OPINIA KOMINIARSKA WSTĘPNA Nr 06/07/2019r

z wyników przeprowadzonych oględzin-ekspertyzy urządzeń grzewczo-kominowych w budynku mieszkalnym wielorodzinnym nr 10 m8 położonym w 62-095 Murowana Goślina przy ulicy Przemysłowej dotycząca urządzeń grzewczo-kominowych użytkowanych przez: Stefania Olczak będącym własnością: Gmina Murowana Goślina ul. Pl. Powstańców Wkp. 9 62-095 Murowana Goślina sporządzona została przez posiadającego wymagane uprawnienia mistrza kominiarskiego pana Krzysztofa Trepńskiego w celu :

SZKIC ORIENTACYJNY.

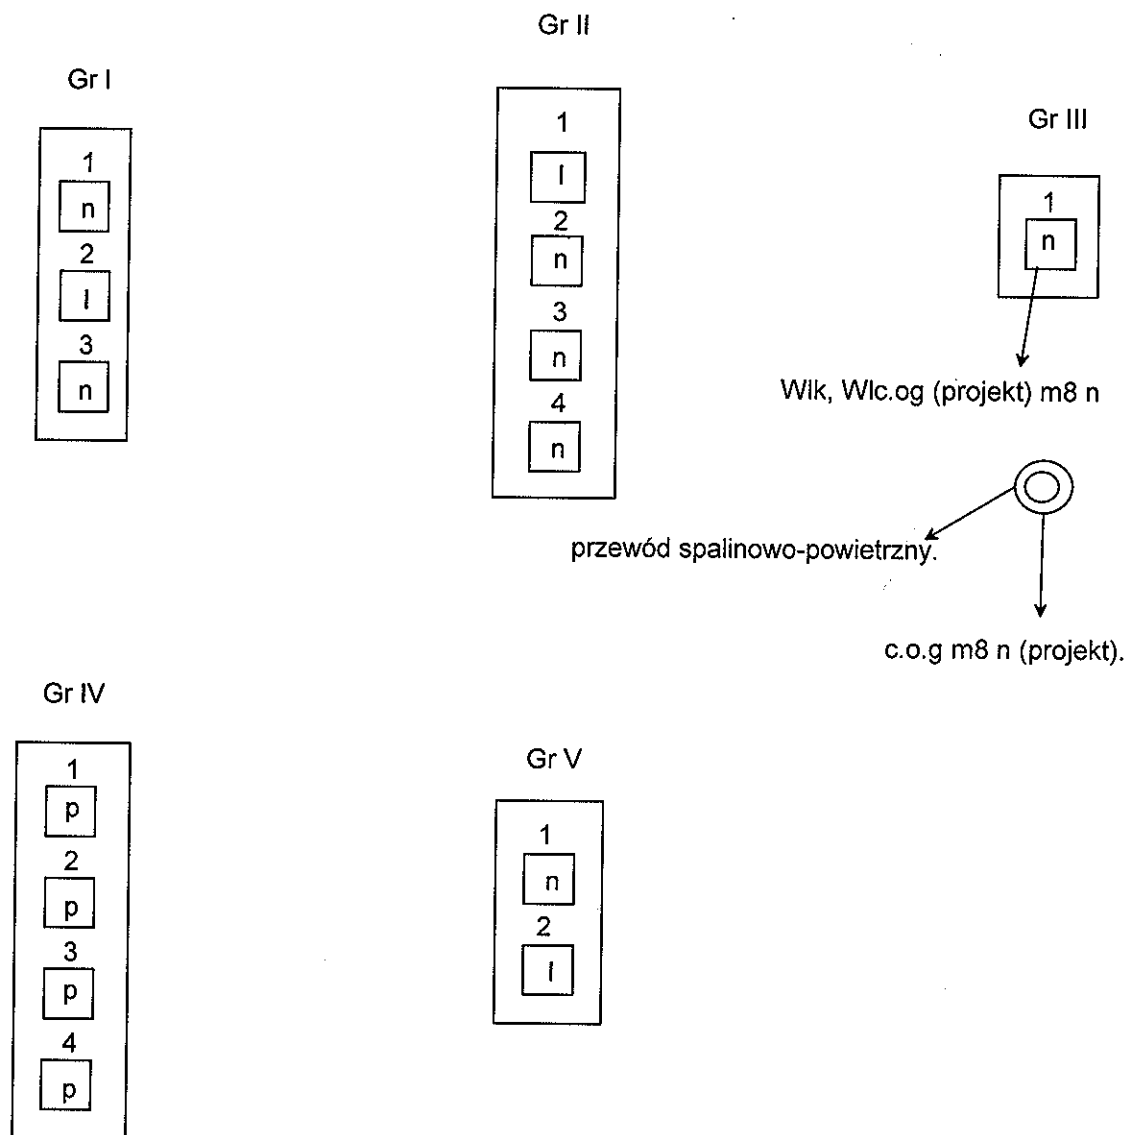
Nowo projektowany kocioł gazowy c.o. kondensacyjny z zamkniętą komorą spalania, należy podłączyć do współosiowego koncentrycznego przewodu spalinowo-powietrznego o średnicy zalecanej przez producenta kotła.

Odprowadzenie spalin z kotła gazowego c.o. należy wyprowadzić przewodem spalinowo-powietrznym na zewnątrz budynku przez ścianę zgodnie z PN.

Wentylację wywiewną grawitacyjną kuchni (kratka wentylacyjna o wymiarze 21x14 bez przesłony) z projektowanym kotłem gazowym c.o. i istniejącą kuchenką gazową należy podłączyć przewodu kominowego nr 1 (grupa kominowa 3).
